改善箇所説明図

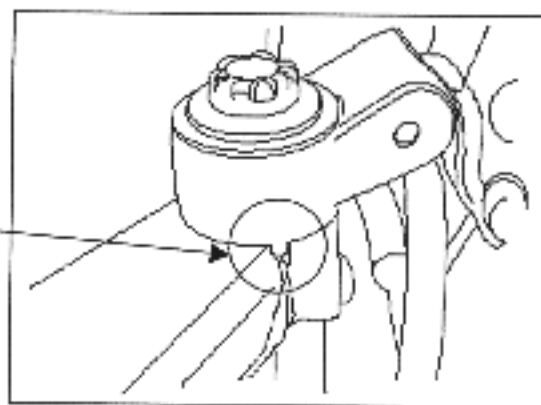
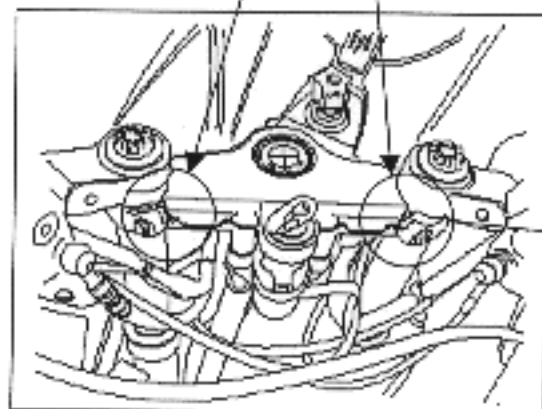
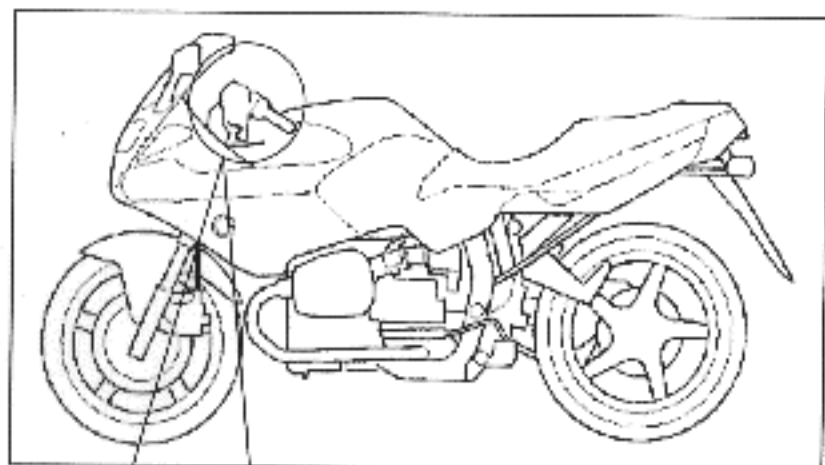
基準不適合箇所

ディーラーオプションとして販売されたハイマウントハンドルにおいて、ハンドル固定用ロックングタブに一部製造不良のものがあるため、そのままの状態で使用を続けると、固定部が緩み、最悪の場合、当該ハンドルがフォークチューブから抜け出て、操縦不能に至るおそれがある。

改善の内容

全車両、ロックングタブの設計幅を確認する。
なお、当該タブの幅が設計値以外のものは修正し、クランプボルトを指定トルクで締め付ける。

識別

ステアリングヘッド右側面の緑色識別マークの有無。
